ПРОТОКОЛ ОБЩЕСТВЕННОГО ОБСУЖДЕНИЯ*
ДИЗАЙН-ПРОЕКТА БЛАГОУСТРОЙСТВА ПАРКА КУЛЬТУРЫ И ОТДЫХА ИМ. С. М. КИРОВА.
КОММЕНТАРИИ

* на сайте «Зеленый Новосибирск» с 27.06.2022 по 11.07.2022
 и в формате очного обсуждения обсуждения в администрации Ленинского района 01.07.2022

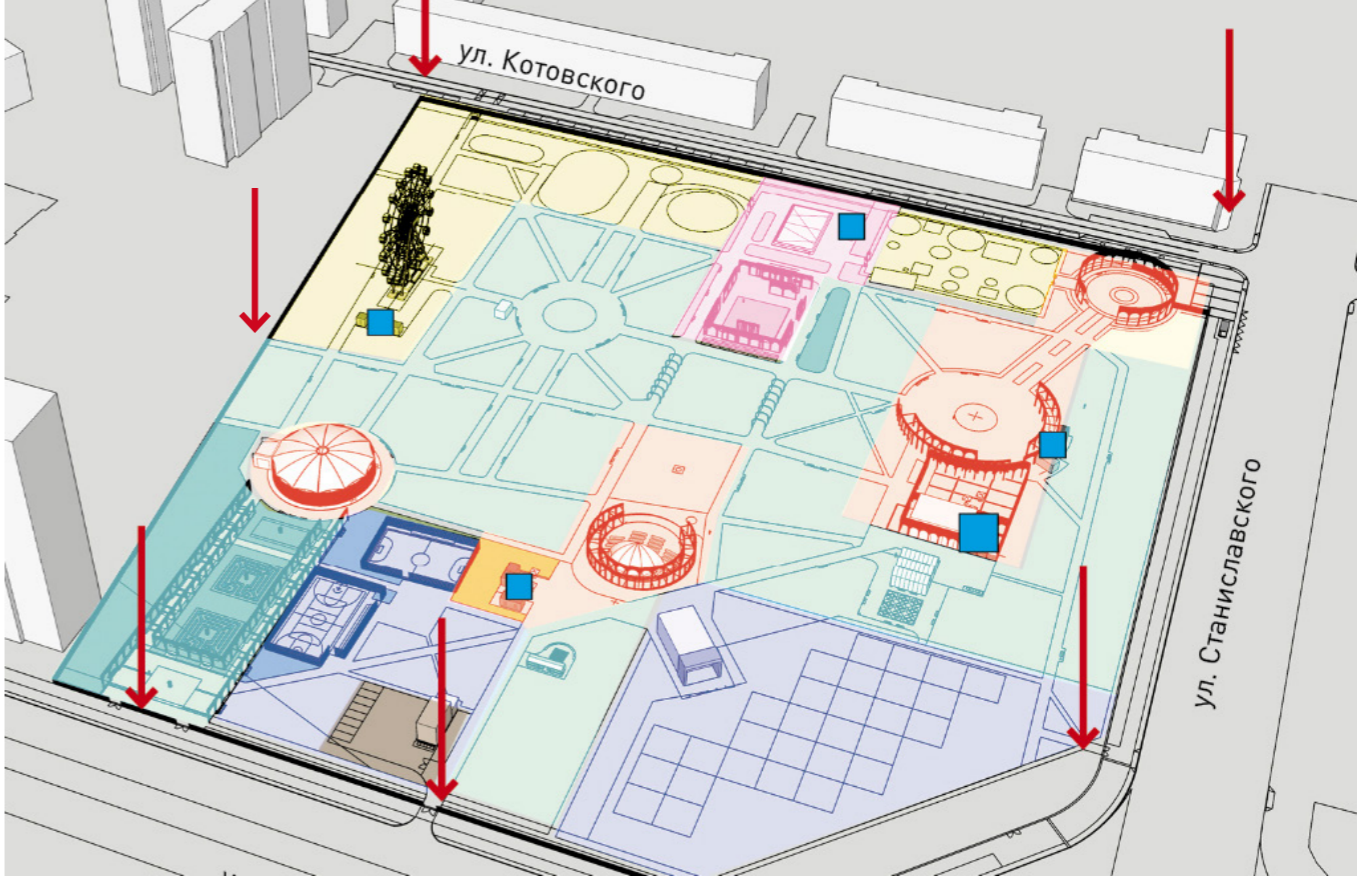
Вопрос / предложение	Комментарий	Иллюстрация
1	<ul style="list-style-type: none"> Почему выбран итальянский, греческий, французский стиль в концепции? Объясните выбор колонн в архитектурной концепции парка 	<p>Парк культуры и отдыха им. Кирова создан в 30-х годах прошлого века и, как все советские парки того времени, основан на классических планировочных и эстетических приемах регулярного и пейзажного европейских парков с типичными для них элементами вертикального и партерного озеленения и малыми архитектурными формами. Архитектурно-планировочная организация парка основывается на УЖЕ СУЩЕСТВУЮЩЕЙ дорожно-тропиночной сети, элементах и приемах озеленения, что УЖЕ ПРИСУТСТВУЮТ В НЕМ, а также на построении ритма открытых и закрытых пространств и формировании пейзажного разнообразия.</p>	
2	<ul style="list-style-type: none"> Предусмотреть дополнительное шумозащитное ограждение вдоль ул. Станиславского. Высадить хвойные деревья в северо-западной части парка – нижняя зона по ул. Труда 	<p>Городской парк может быть отделен от городских улиц путем высадки многоярусной зеленой изгороди, но не сплошными шумозащитными ограждениями. В настоящее время периметр, прилегающий к улицам Станиславского и Широкой, оформлен высадкой нескольких рядов деревьев, в т.ч. хвойных.</p>

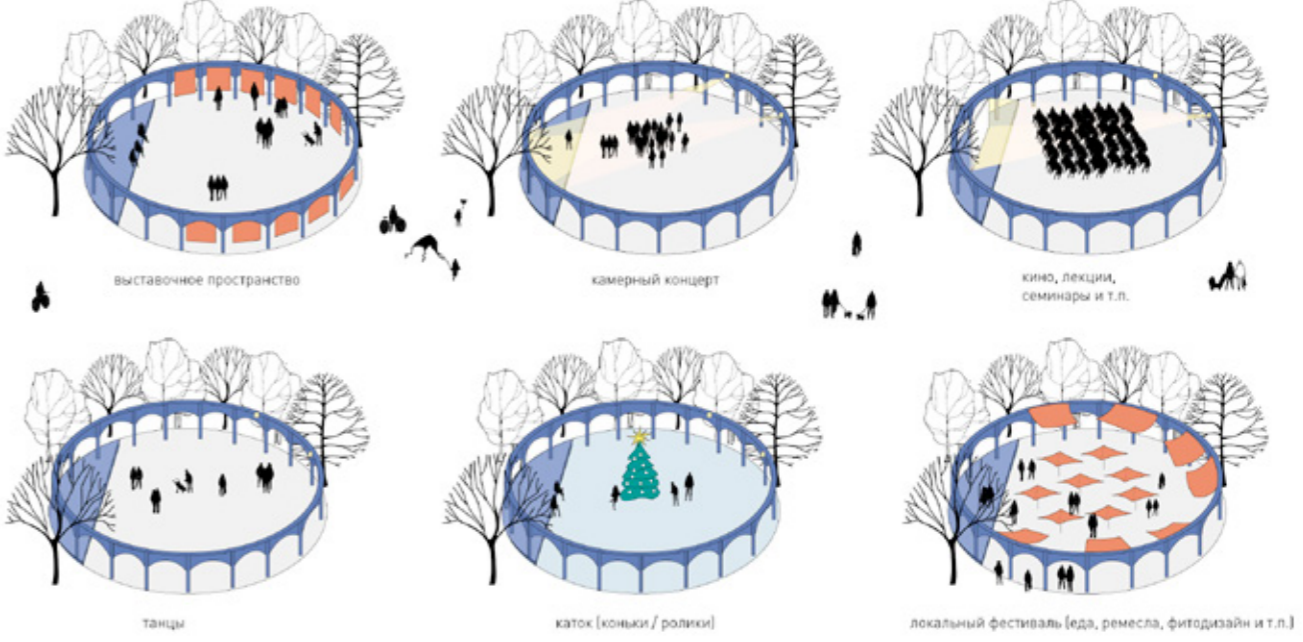
3	<ul style="list-style-type: none"> Оставить контактный зоопарк в зонировании парка. Предусмотреть в зонировании создание мини-фермы 	<p>В целях соблюдения санитарно-гигиенических норм, а также для физического и психологического комфорта людей и животных необходима большая площадь территории мини-зоопарка (и его подсобных территорий) и удаленность от шумных магистралей, мест общественных мероприятий, рекреации и занятий спортом. Поэтому совмещение этой формы общения с животными и других видов рекреации в небольшом городском парке не представляется возможным. Дирекция городских парков предполагает разместить подобный мини-зоопарк в более подходящем для этого месте (в левобережной части города).</p>	
4	<p>Устройство твердых покрытий выполнить из покрытия асфальтобетона, исключить мощение плиткой</p>	<p>Мощение плиткой с усилением выполняется только на техническом (хозяйственном) проезде, который необходим для обслуживания парка и расположен на удалении от основных потоков посетителей. Мощение с усилением выбрано как водопроницаемый (более экологичный), ремонтпригодный и более долговечный вариант покрытия по сравнению с асфальтобетоном. Остальные дорожки проектом предлагается выполнить в набивном уплотненном покрытии, традиционном для парков середины прошлого века и рекомендуемом для парков современных как недорогое быстроремонтируемое водопроницаемое экологичное покрытие, максимально комфортное для опорно-двигательного аппарата.</p>	 <p>многослойное набивное покрытие дорожек Летнего сада</p>
